AUTO-ESTRADA DO MARÃO
A4/IP4 – AMARANTE / VILA REAL
SUBLANÇOS PADRONELO/NÓ DE LIGAÇÃO AO IP4/CAMPEÃ/PARADA DE CUNHOS

PARECER SOBRE O RELATÓRIO DE CONFORMIDADE AMBIENTAL
DO PROJECTO DE EXECUÇÃO

MARÇO 2009

ALÇADO POENTE PLANIFICADO
Esc. 1:200

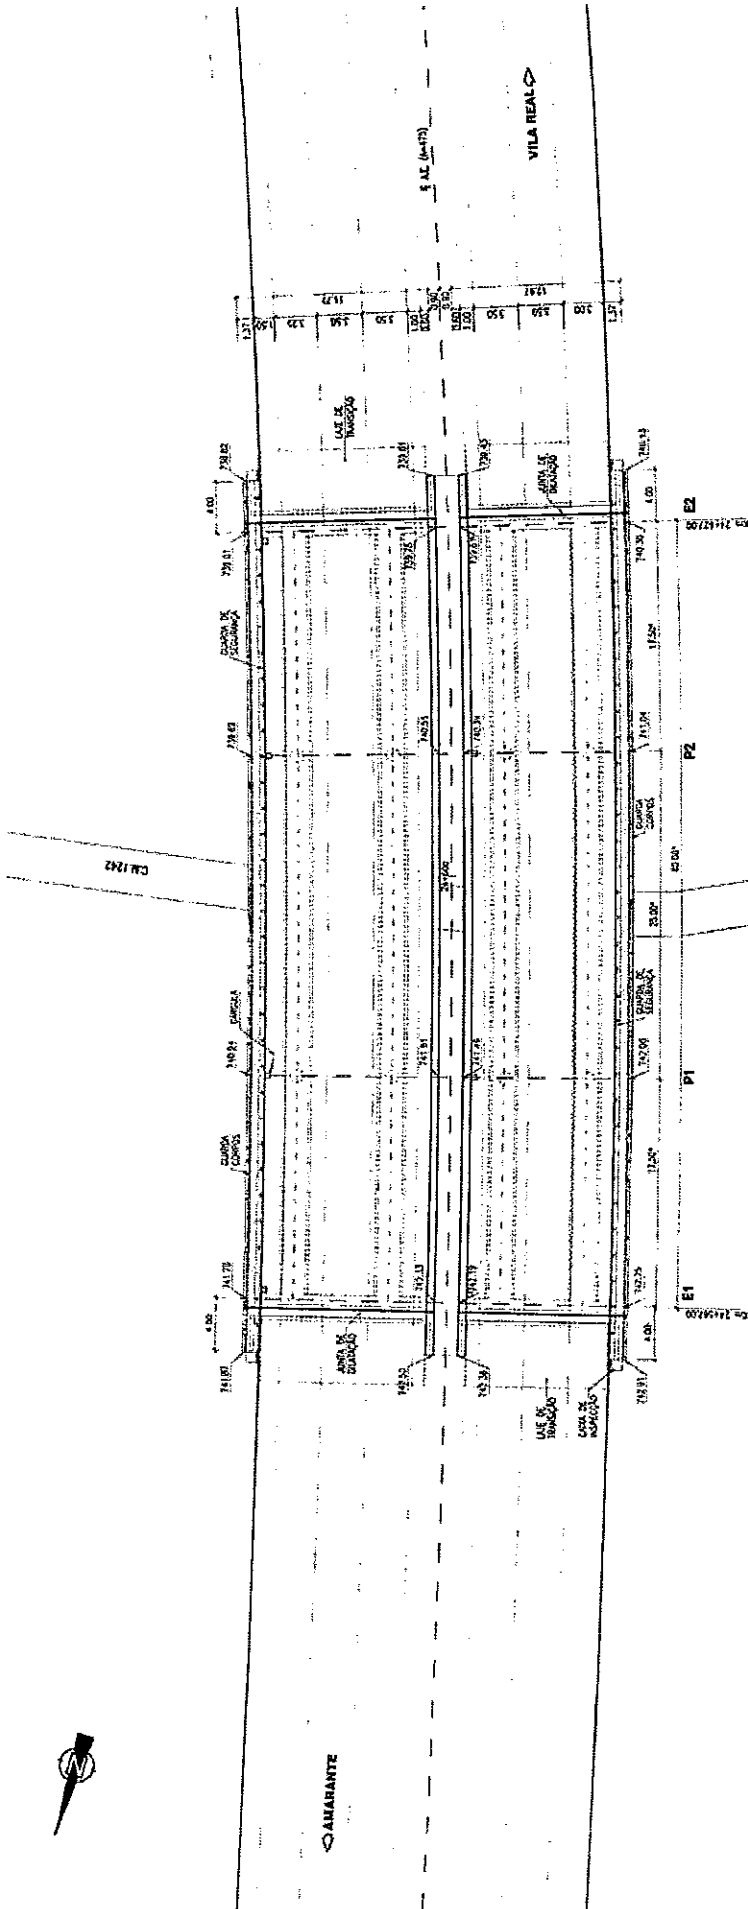
Na análise efectuada à Figura V.4.4 do Vol.II/IV, referente à solução viaduto desenvolvida para o local, aparentemente esta obra de arte poderá ser prolongada para poente, com benefícios agrícolas e sociais. Esta hipótese de maior extensão do viaduto não deve ser descurada, uma vez que a solução apresentada pouco acrescenta às preocupações expressas na condição da DIA, não acrescentando mais-valias significativas à filosofia do Estudo Prévio que apenas considerava uma passagem inferior para restabelecer o CM 1242.

Neste contexto, o projecto de execução foi definido no sentido de contemplar o desenvolvimento da solução que integra para o troço entre os km 24+450 a 24+600 uma solução mista, aterro/viaduto, que minimiza o efeito barreira.
